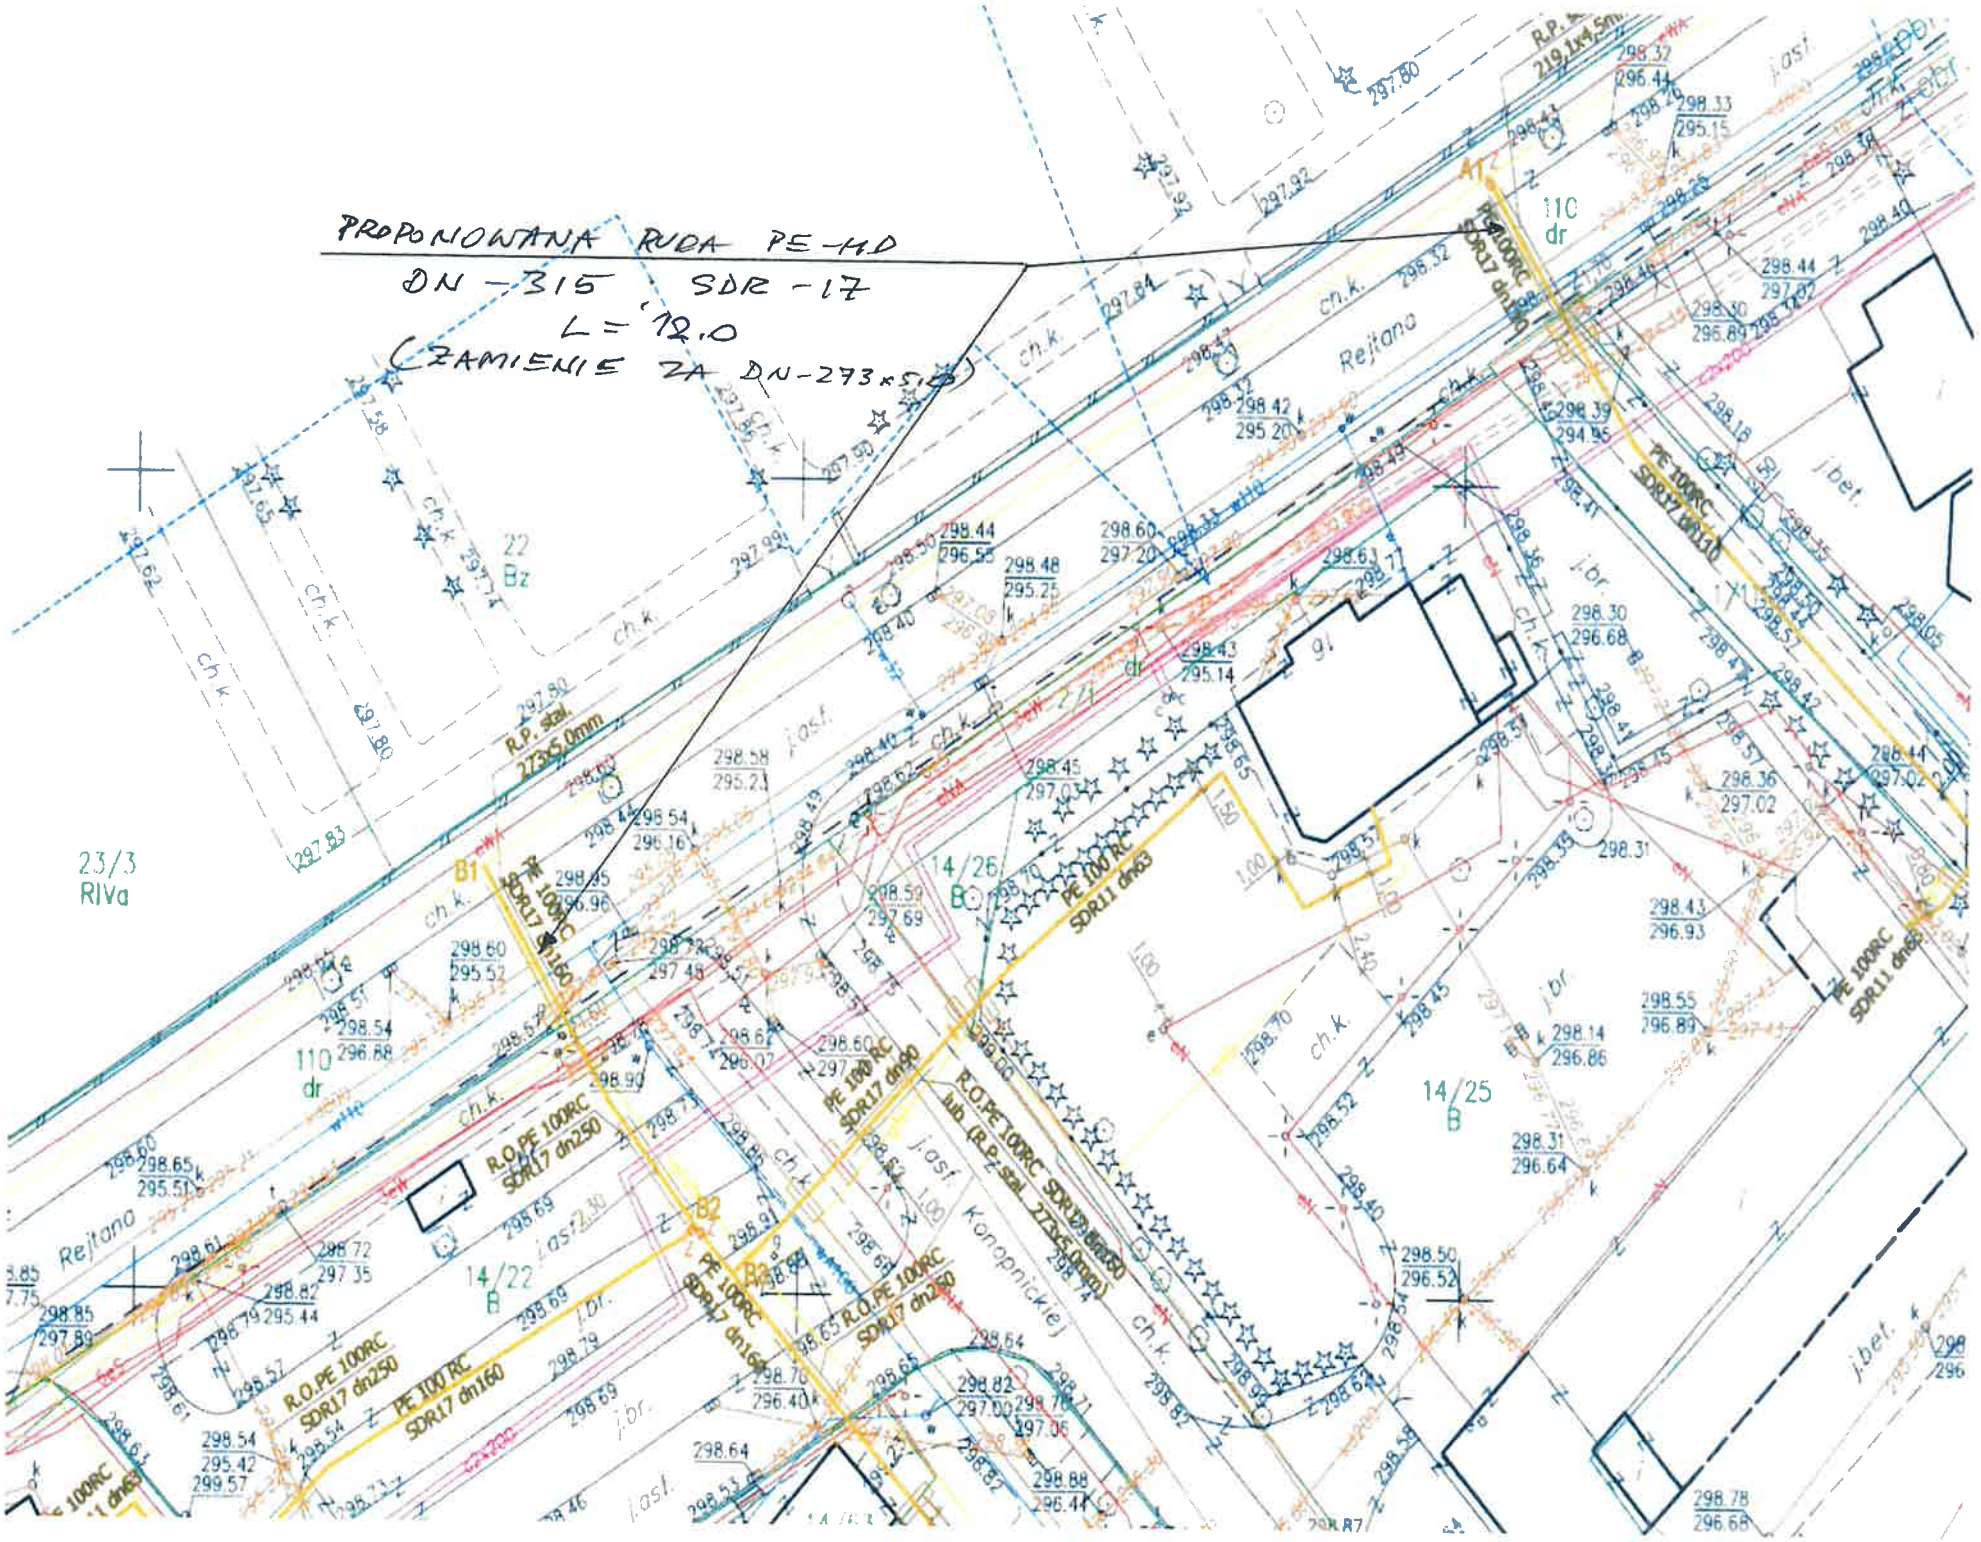
PROPONOWANA RUDA PE-HD
DN-315 SDR-17
L=12.0
(ZAMIENIE ZA DN-273x5.0)
R.P. stal. 273x5.0mm
PE 100RC SDR17 dn180
PE 100RC SDR11 dn63
R.O.PE 100RC SDR17 dn250
PE 100RC SDR17 dn160
R.O.PE 100RC SDR17 dn90
110 dr
23/3 RIVa
14/26 B
14/25 B
14/22 B
Rejtana
Konopnickiej
ch.k.
j.asf.
j.br.
j.bet.

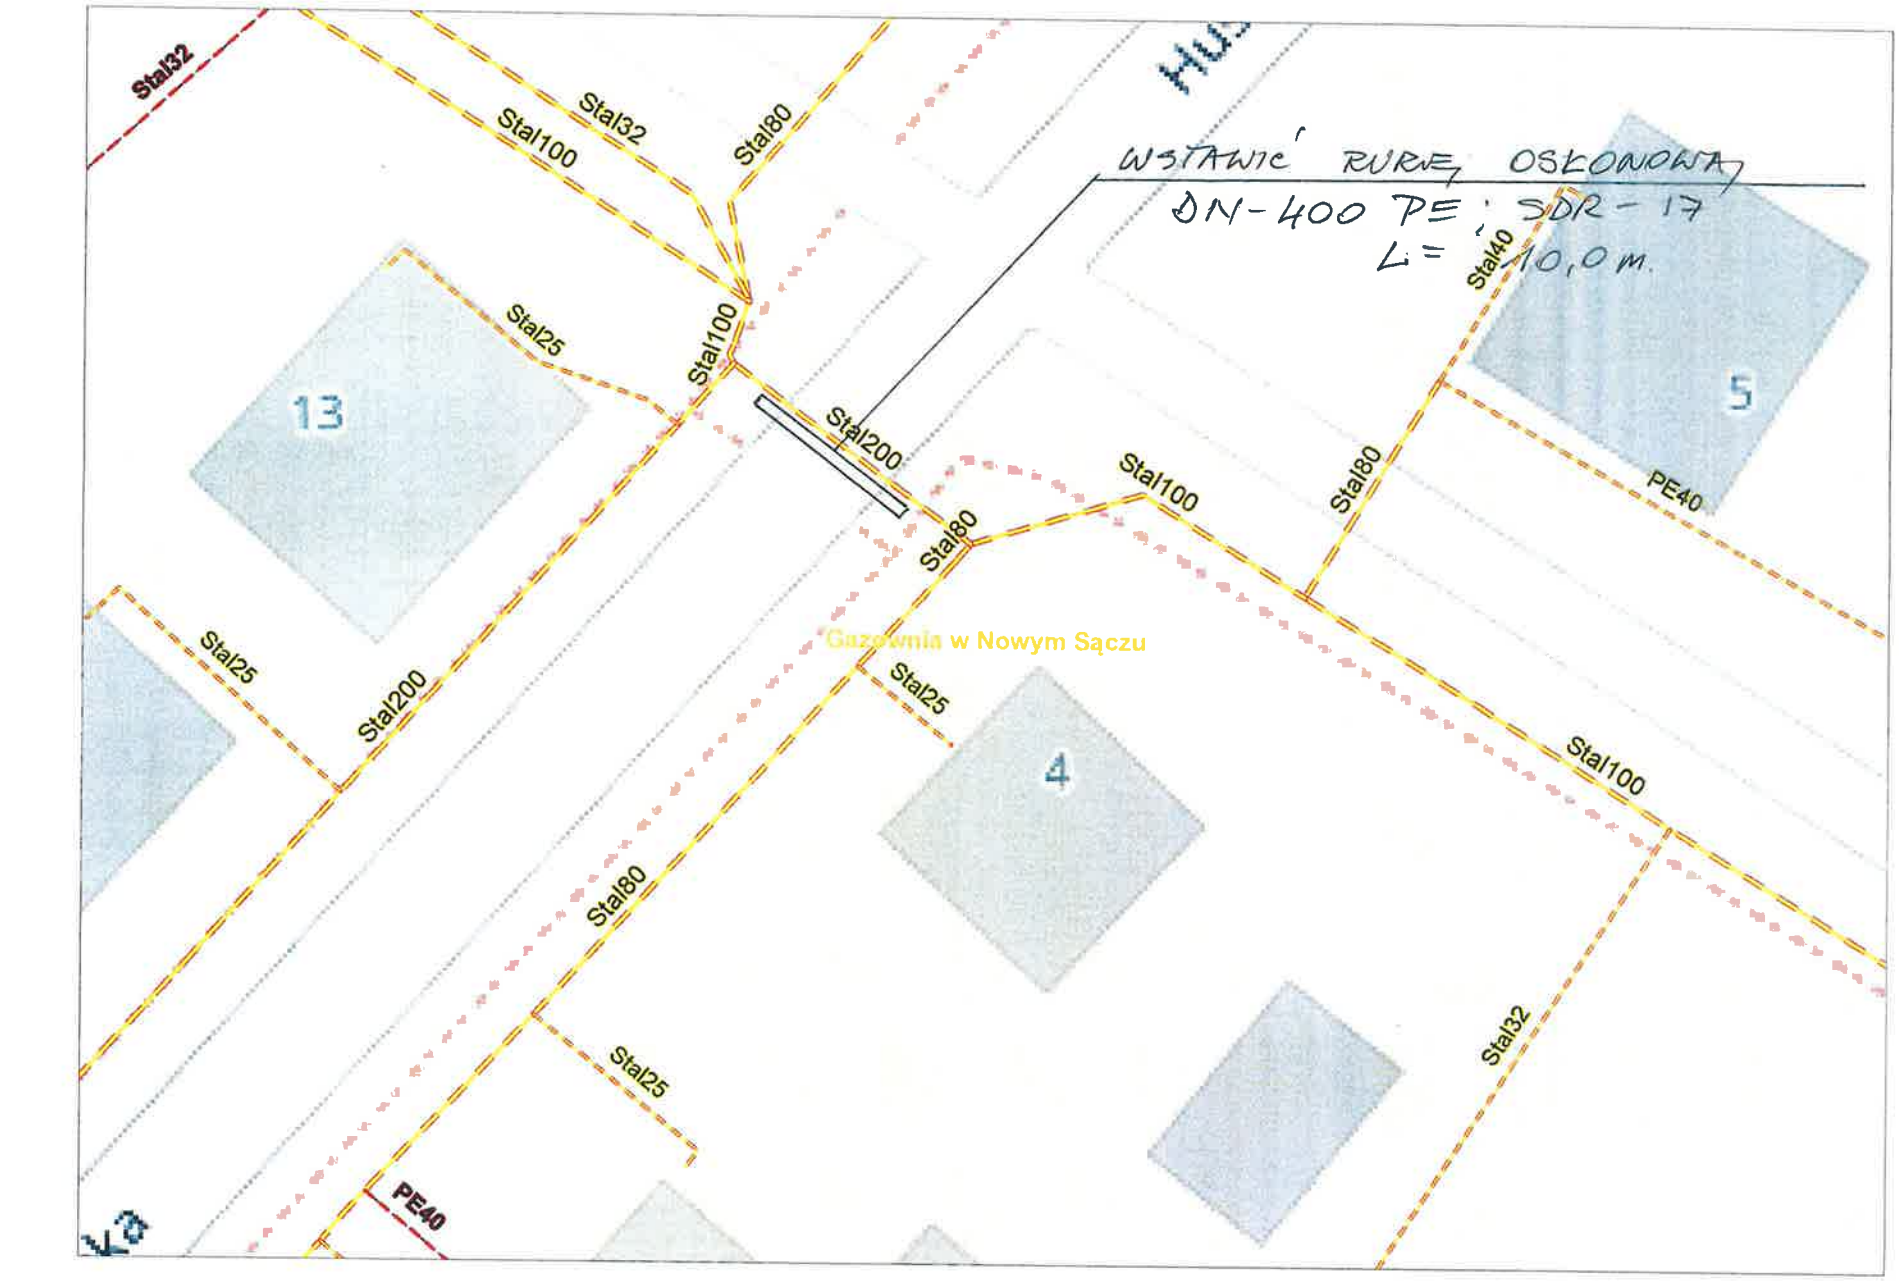
WSTAWIĆ RURĘ OSŁONOWĄ
DN-400 PE ; SDR - 17
L = 10,0 m.
Stal32
Stal100
Stal32
Stal80
Stal25
Stal100
Stal200
Stal80
Stal40
PE40
Stal100
Stal80
Stal25
Stal200
Stal25
Stal100
Stal80
Stal25
Stal32
PE40
13
5
4
Gazownia w Nowym Sączu
